PRÉAVIS MUNICIPAL N° 2021 - 04 relatif au plan d'affectation (PA) « Le Cheminet » et le règlement y relatif

En application de l'art. 42 de la loi sur l'aménagement du territoire et des constructions (LATC), la Municipalité soumet à l'approbation du Conseil communal le plan d'affectation (PA) « Le Cheminet » et le règlement y relatif.

PLAN DE DÉTAIL

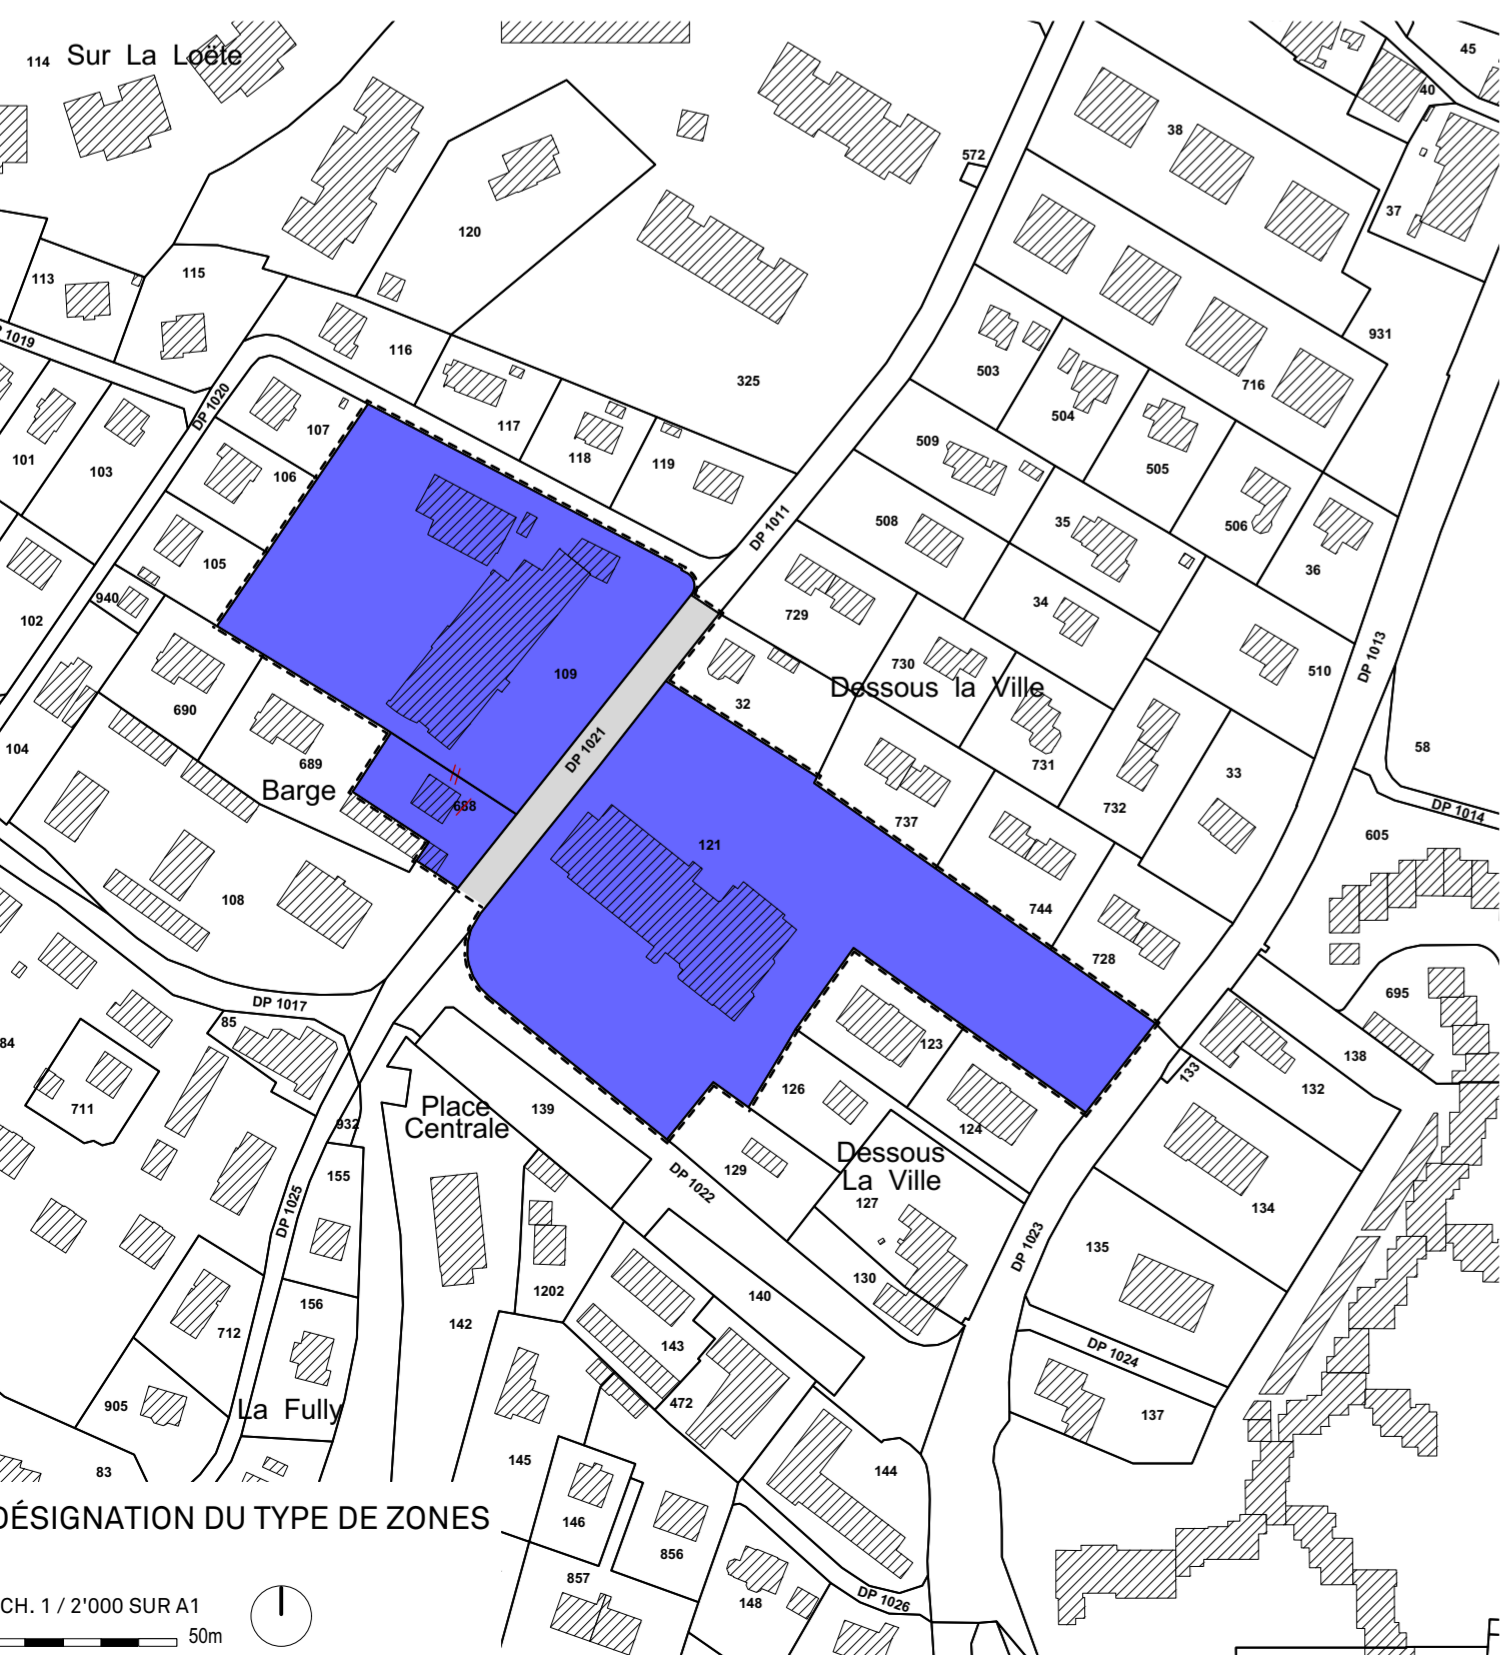
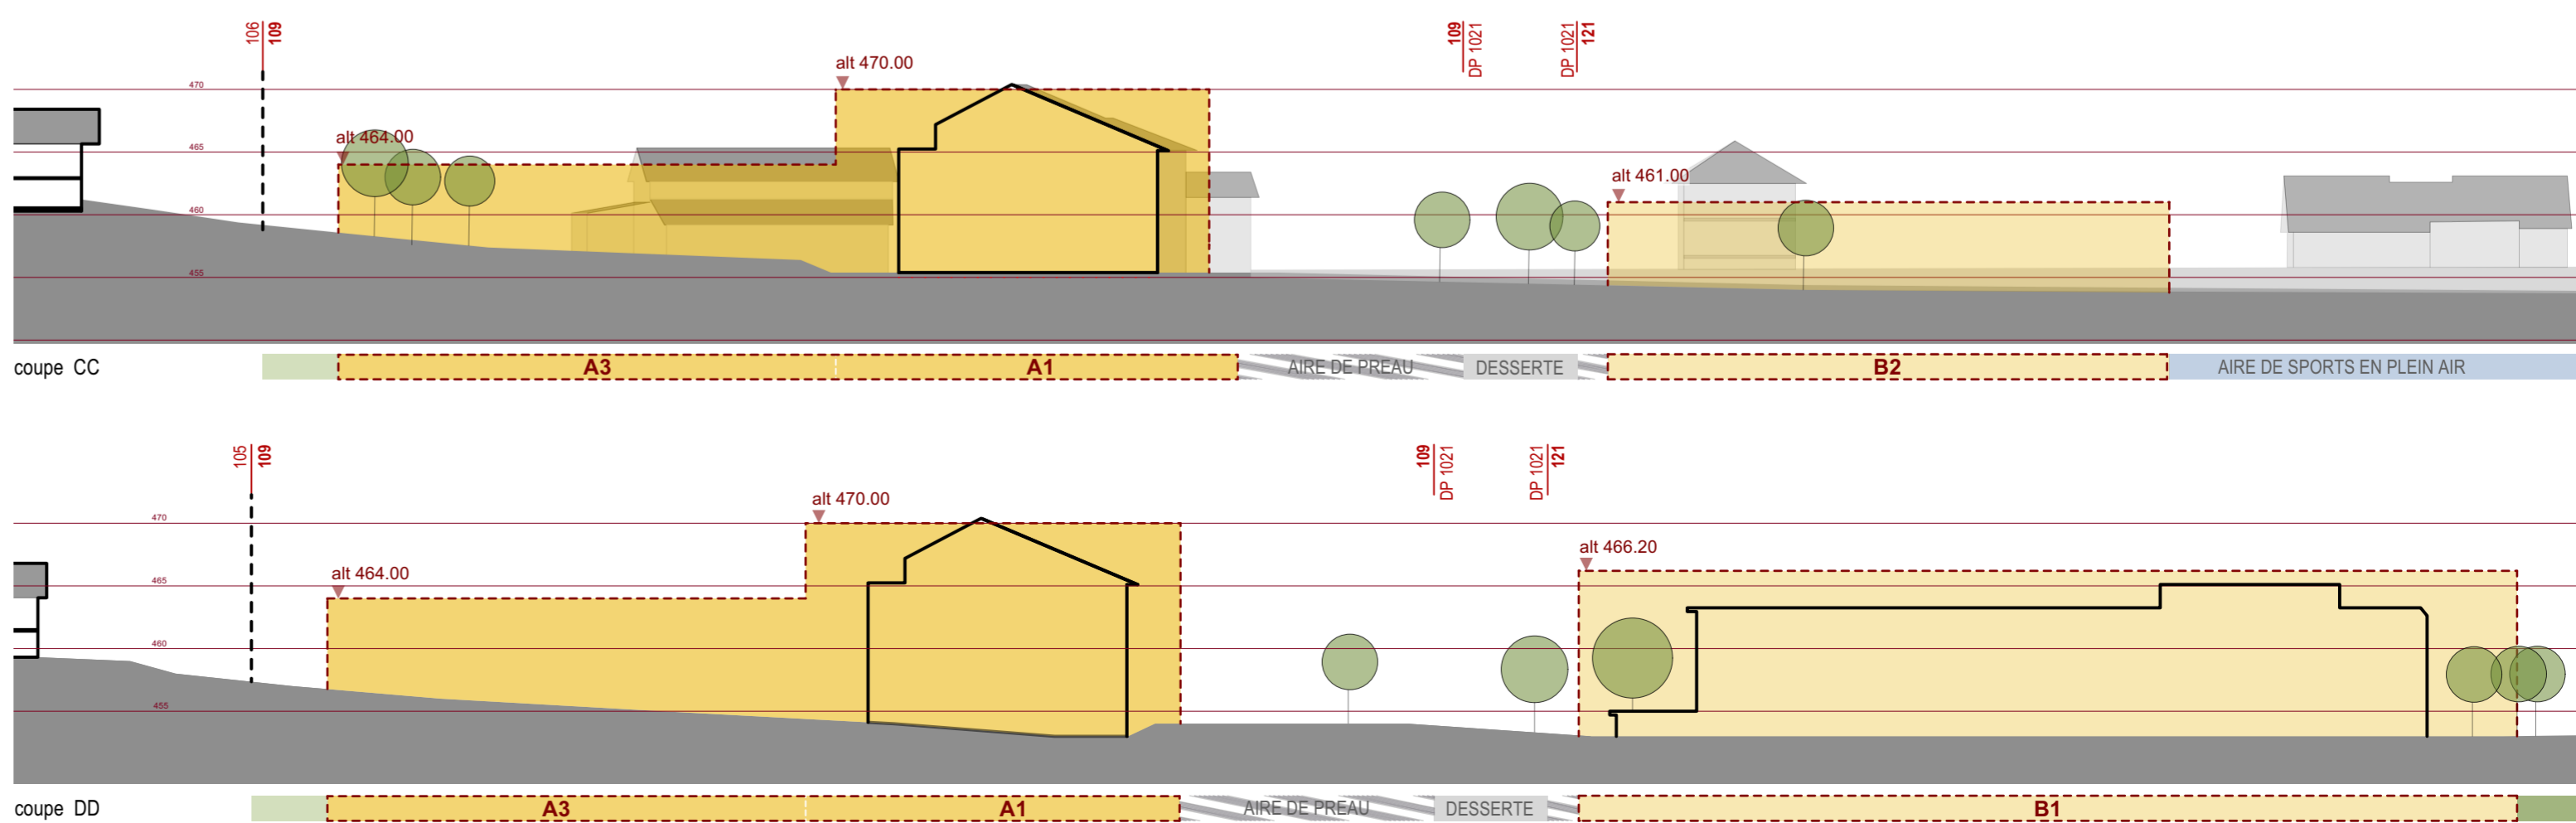
Par la présente je fais opposition au plan d'affectation (PA) le Cheminet pour la hauteur de la construction des 8 classes. Selon les documents reçus lors d'une séance d'info, la hauteur max était de 461 m et maintenant c'est 464 m ???

Cet article donne le droit de surélever toute la zone à construire de 1.20 mètre, étant donné qu'aucune précision ne figure sur les plans. Je m'oppose donc à tout aménagement de l'élévation des courbes de niveaux actuelles de l'entier de la place de sport dessinée en bleu sur le plan d'affectation.

Cet article donne le droit de surélever et d'abaisser toute la zone à construire de 1.20 mètre, étant donné qu'aucune précision ne figure sur les plans. Nous nous opposons donc à toute modification des courbes de niveaux actuelles de l'entier de la place de sport dessinée en bleu sur le plan d'affectation.

Quels sont les arbres à abattre ? Il n'y a aucune précision sur les plans, donc tous les arbres peuvent être abattus d'après cet article. Nous désirons que chaque arbre abattu soit remplacé par 2 spécimens similaires sur la zone du PA.

Cet article donne le droit de surélever toute la zone à construire de 1.20 mètre, étant donné qu'aucune précision ne figure sur les plans. Nous nous opposons donc à tout aménagement de l'élévation des courbes de niveaux actuelles de l'entier de la place de sport dessinée en bleu sur le plan d'affectation.

Quels arbres sont à abattre ? Aucune précision n'est sur les plans, donc tous les arbres peuvent être abattus d'après cet article. Merci de nous préciser lesquels.

Suite aux informations transmises à la séance de conciliation, la Municipalité adapte l'art. 12 du règlement afin d'autoriser uniquement des toitures à pans dans le périmètre d'implantation des constructions A3.

Suite aux informations transmises à la séance de conciliation, la Municipalité adapte l'art. 12 du règlement afin d'autoriser uniquement des toitures à pans dans le périmètre d'implantation des constructions A3.

Art. 30 ; La Municipalité modifie l'art. 30 pour adapter les mouvements de terre dans l'aire de sports en plein air, en les limitant à 50 cm.

Art. 30 ; La Municipalité modifie l'art. 30 pour adapter les mouvements de terre dans l'aire de sports en plein air, en les limitant à 50 cm.

Art. 30 ; La Municipalité modifie l'art. 30 pour adapter les mouvements de terre dans l'aire de sports en plein air, en les limitant à 50 cm.
